Svar på høring - Landbruksvei til Tona, Svindal, gbnr. 167/1,2 og gbnr. 161/1,2 - Farsund kommune

Viser til forespørsel om uttalelse til søknad om tiltak i Opoftenvannet – ny anleggsvei over innsjøen som adkomstvei til Tona, sendt 04.12.2024. Høringsfristen er 30.01.2025, og NVEs uttalelse er dermed sendt innen fristen.

Figur 1. Alternativer for adkomst til Tona - omsøkt adkomst markert i svart, og kommunens alternativ markert i rødt (hentet fra høringsbrev sendt fra Farsund kommune 04.12.2024)

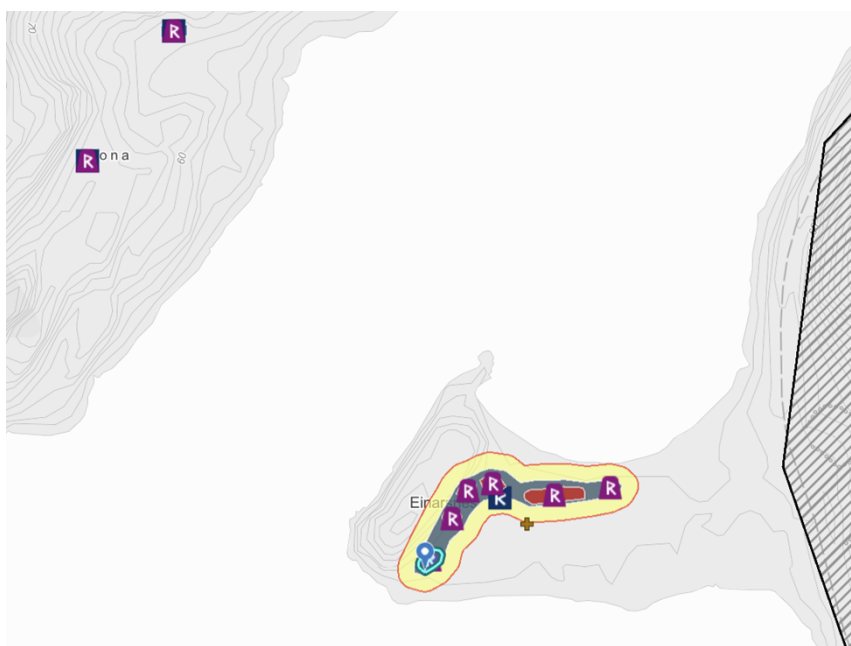
Grunnlaget som er sendt NVE inneholder informasjon om omsøkte tiltak, mens alternativet kommunen skisserer om å plassere adkomstvegen på land er lite utredet (se figur 1). Det er ikke opplyst om det er gjort noen form for ROS-analyse eller vurdering av naturfare for tiltaket. Det er heller ikke beskrevet hvordan tiltaket vil påvirke miljøtilstand eller økosystem i Opoftenvannet, slik kommunen påpeker i høringsbrevet.

Med store variasjoner i vannbestanden, vurderer NVE at foreslåtte løsning med et overløp under vannoverflaten, gir en stor usikkerhet i forhold til bruk som en adkomstveg. Det er beskrevet at overløpet «bør ikke gi fare for økt erosjon», men dette er ikke utredet eller dokumentert. Det er heller ikke beskrevet eller dokumentert hvordan tiltaket vil påvirke vannstrømmingen, eller hvordan planlagte utfylling med lokale masser vil påvirke økosystemet i vannet.

Farsund kommunes alternativ til adkomst er ikke utredet, men vil kunne ha lavere påvirkning på vassdraget enn omsøkte tiltak. NVE ber om at det gjøres en vurdering av

hvordan kommunens forslag vil påvirke vassdragsmiljøet i Opoftevannet dersom det skal arbeides videre med denne løsningen.
